Factura electrÃ³nica de venta
No. CI 27

CONTRATO DE INTERVENTORÍA No.: 1039 de 2022

INTERVENTORIA PARA LA ATENCION DE VIAS REGIONALES EN LOS DEPARTAMENTOS DE CUNDINAMARCA Y TOLIMA CON OBRAS DE MEJORAMIENTO EN EL MARCO DEL PROGRAMA DE OBRA PUBLICA "VIAS PARA LA CONEXIÓN DE TERRITORIOS, EL CRECIMIENTO SOSTENIBLE Y LA REACTIVACION 2.0" LOTE 1

- Se emite Concepto CCGC-CON-CTOINVIAS-008-2024. CSCOY000437 Revisión Entrega Alcance al Diseño de pavimentos Zona urbana de Ataco K37+500 al K38+400, Versión 5, las observaciones se emitieron como se presenta a continuación:

Figura 10-3. Sección transversal calzada en pavimento rígido
Fuente: Elaboración propia

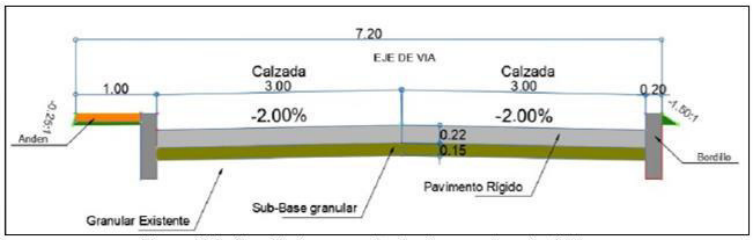
Al implementar la estructura de pavimento rígido, existirán en algunos sectores empalmes con losas de pavimentos existente, con el fin de minimizar el cambio de rigidez, se construirá una viga de choque con una altura mínima de 68 cm y un ancho mínimo de 20 cm en concreto de 4000 psi. reforzada con acero de ½" entre las losas nuevas que entren en contacto con losas antiguas. Ver Anexo 6. Detalle de empalmes….."

Se requiere incluir la sección transversal que nombran en la conclusión, aunque si se vio en el numeral 10.1.8 Modelaciones del espesor de losa. El Anexo 6 no fue incluido.

VERIF JUN/ Se mantiene la observación.

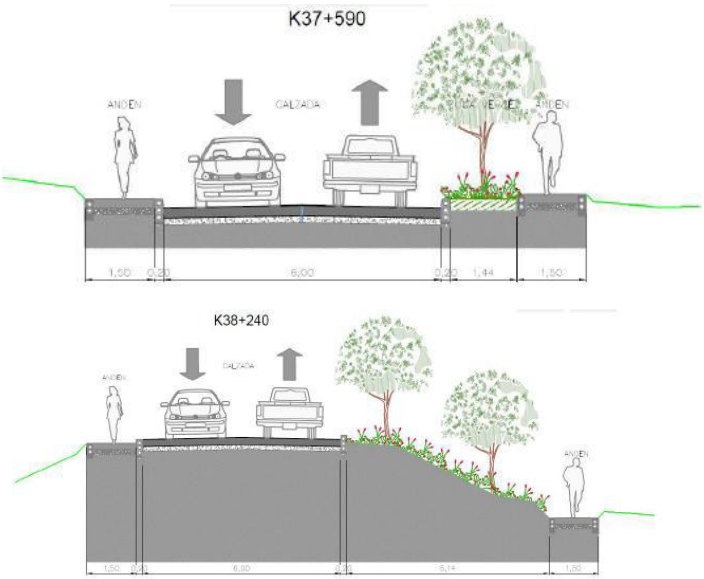
23. No se presenta análisis de interferencia de redes que puedan generar detalles constructivos puntuales en la estructura de pavimento.

VERIF/ Se aclara que no habrá interferencias pero si se presentan en dado caso se intervendrá según lo indicado en el Anexo 5 (Comunicación de la Alcaldía de Ataco sin Anexos).

RTA/ Dentro de programa de exploración entregado por la alcaldía se detalla anexo a este informe con nota técnica como seria la intervención en el caso de tener interferencia, Ver Numeral 11. Conclusiones página 95 y Anexo 5.

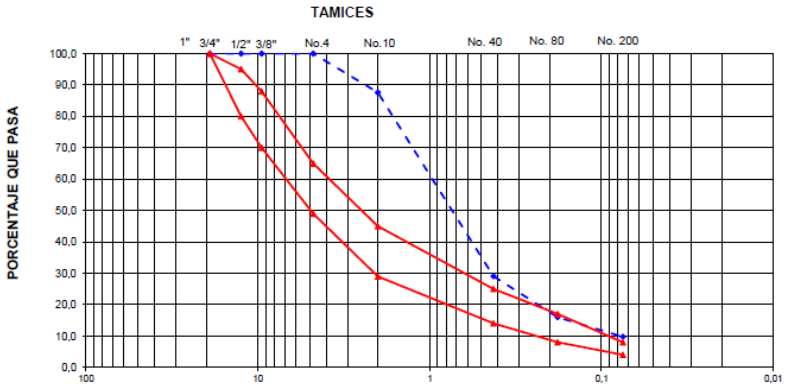
1. En el numeral FUENTES DE MATERIALES se indica: *"…..Los parámetros de control adoptados están contenidos según las Especificaciones Generales de Construcción de Carreteras – INVÍAS/22, según artículo 450-13 y/o particulares de nuestros clientes externos….."*.

Lo anterior es bastante confuso ya que se nombran las especificaciones 2022 y el artículo 413 de 2013 que incluso corresponde a SUMINISTRO DE CEMENTO ASFÁLTICO MODIFICADO CON
   GRANO DE CAUCHO RECICLADO. Es necesario aclarar.

Figura 10-3. Sección transversal calzada en pavimento rígido
Fuente: Elaboración propia

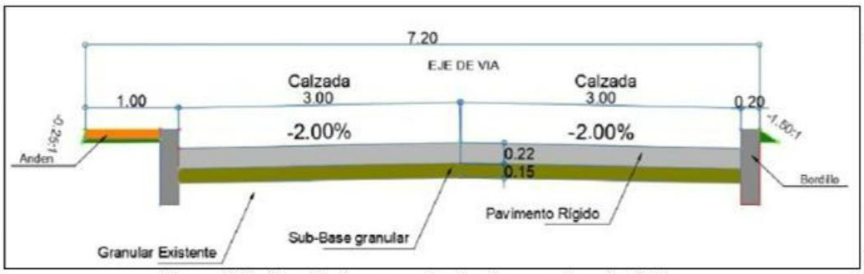
Al implementar la estructura de pavimento rígido, existirán en algunos sectores empalmes con losas de pavimentos existente, con el fin de minimizar el cambio de rigidez, se construirá una viga de choque con una altura mínima de 68 cm y un ancho mínimo de 20 cm en concreto de 4000 psi. reforzada con acero de ½" entre las losas nuevas que entren en contacto con losas antiguas. Ver Anexo 6. Detalle de empalmes….."

Se requiere incluir la sección transversal que nombran en la conclusión, aunque si se vio en el numeral 10.1.8 Modelaciones del espesor de losa. El Anexo 6 no fue incluido.

VERIF JUN/ Se mantiene la observación.

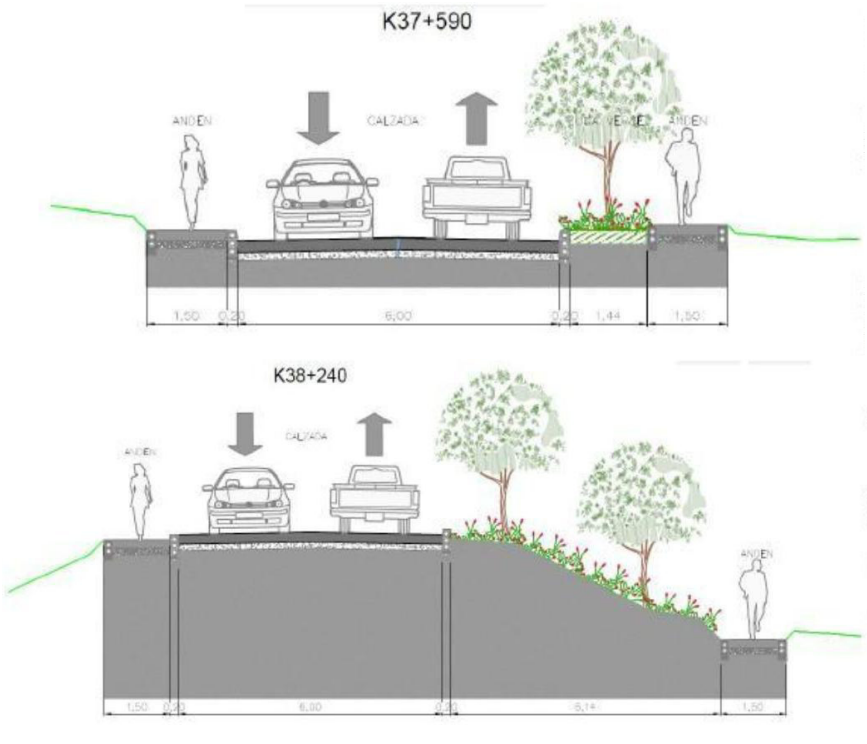
23. No se presenta análisis de interferencia de redes que puedan generar detalles constructivos puntuales en la estructura de pavimento.

VERIF/ Se aclara que no habrá interferencias pero si se presentan en dado caso se intervendrá según lo indicado en el Anexo 5 (Comunicación de la Alcaldía de Ataco sin Anexos).

RTA/ Dentro de programa de exploración entregado por la alcaldía se detalla anexo a este informe con nota técnica como seria la intervención en el caso de tener interferencia, Ver Numeral 11. Conclusiones página 95 y Anexo 5.

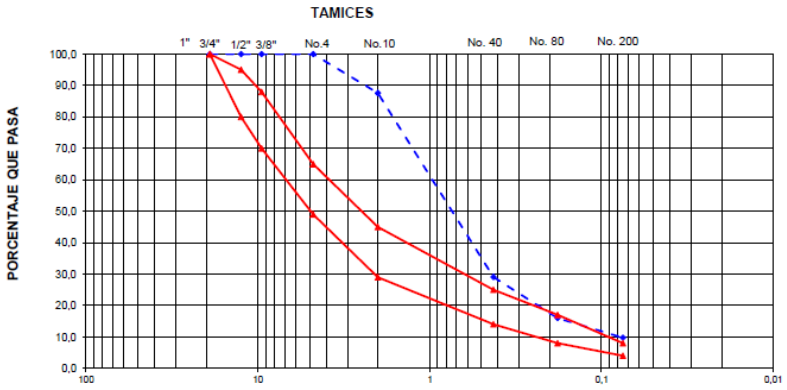
1. En el numeral FUENTES DE MATERIALES se indica: *"…..Los parámetros de control adoptados están contenidos según las Especificaciones Generales de Construcción de Carreteras – INVÍAS/22, según artículo 450-13 y/o particulares de nuestros clientes externos…..".*

Lo anterior es bastante confuso ya que se nombran las especificaciones 2022 y el artículo 413 de 2013 que incluso corresponde a SUMINISTRO DE CEMENTO ASFÁLTICO MODIFICADO CON GRANO DE CAUCHO RECICLADO. Es necesario aclarar.

Figura 1. Altura de 85cm y no de 75. Fuente: PL_No 6/6

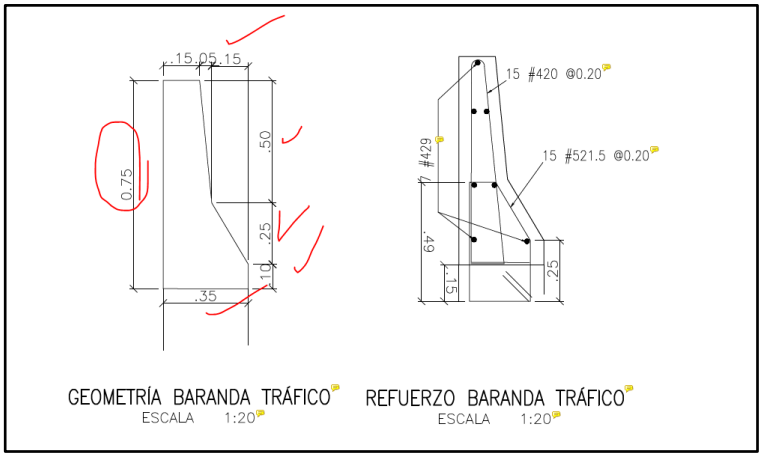
38- En el siguiente detalle no se indican tamaño ni tipo de pernos y tampoco el diámetro de perforación de la platina en las conexiones de la baranda al tablero, así como las dimensiones de la platina y la separación entre pernos. Se solicita complementar detalle de conexión.

RTA: Observación suficientemente atendida. Se realizó reajuste.

Figura 2. Ausencia de detalle de la conexión y no se indican láminas a emplear de aletas y alma de perfil armado de Viga 01. Fuente: PL_No 6/6

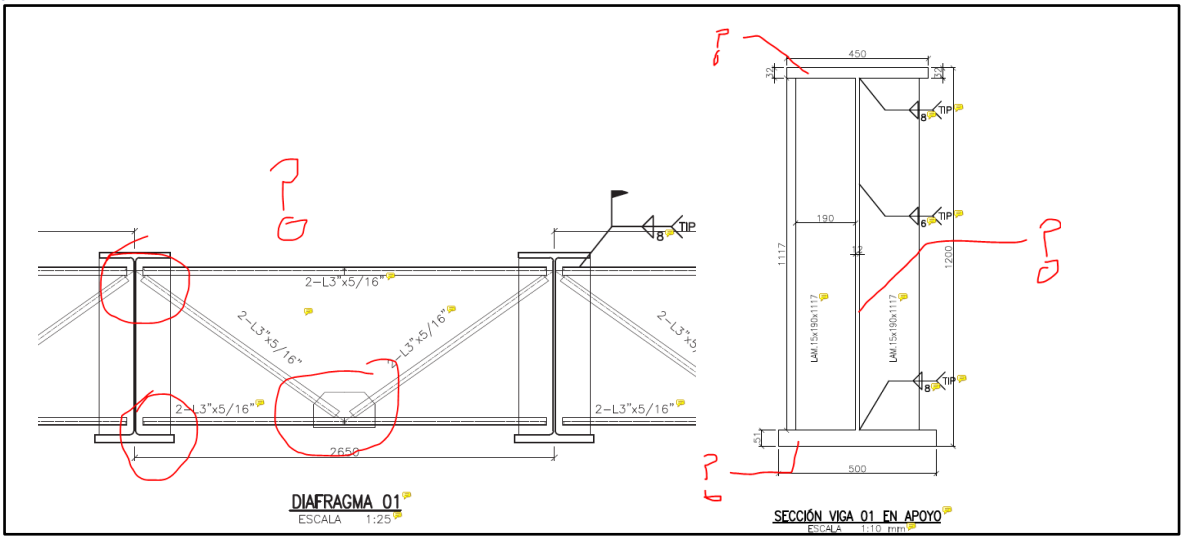
41- Se solicita aclarar si las vigas son perfiles armados, de ser así aclarar en qué perfiles o láminas se armaran y como se armarán mediante un detalle específico en los planos estructurales.

RTA: Observación parcialmente atendida. No se indicó si las vigas iban a ser en perfiles armados tal como se solicitó en la Mesa de trabajo del 25 de Abril de 2024, solo se indican las láminas atiezadoras de la viga mas no del perfil de la viga como tal, además de ello, no se observa en esta versión de planos la conexión detallada de del diafragma No 01.

Figura 3. Geometría típica muro. Fuente: 2.Secciones muro K72_V4

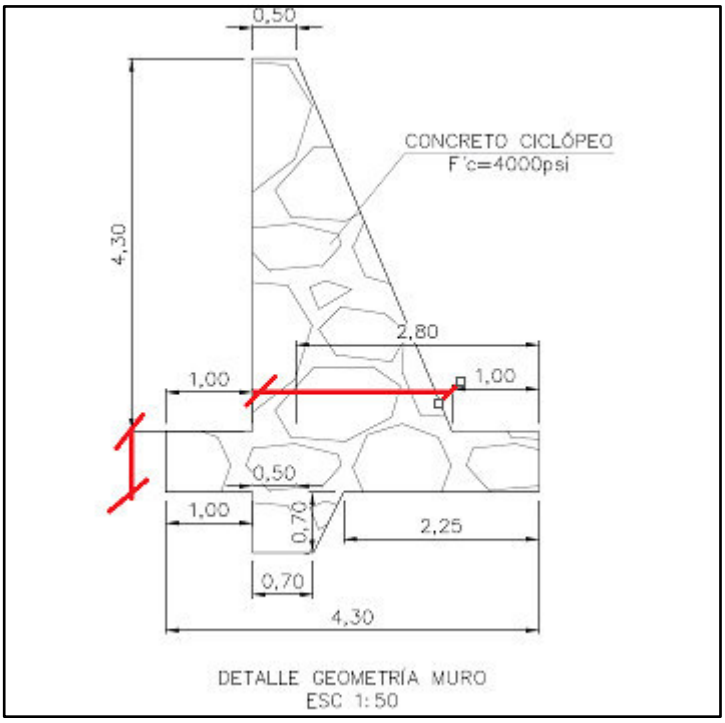
4. Se solicita acotar las siguientes dimensiones en los planos:

Figura 4. Perfil eje muro no visible. Fuente: 1.Planta perfil muro K72_V4

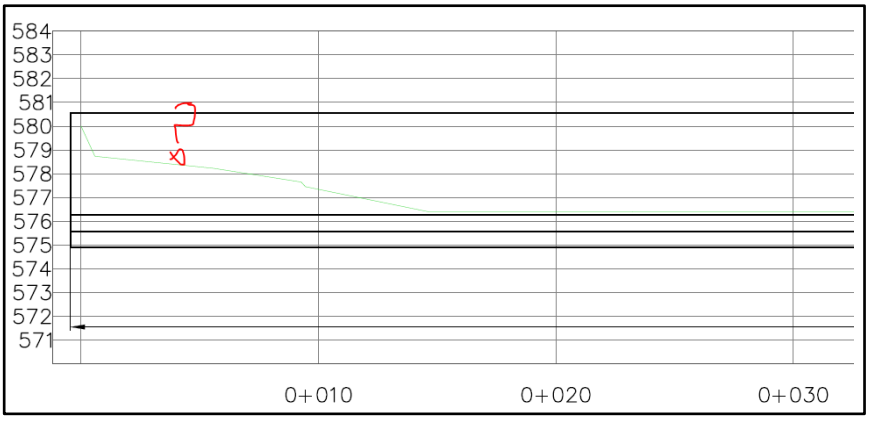
5. En el plano "1.Planta perfil muro K72_V4", la línea de perfil del muro no es visible; dado esto, se solicita indicar la línea del eje del muro con otra línea y color diferentes con el fin de que esta sea más visible.
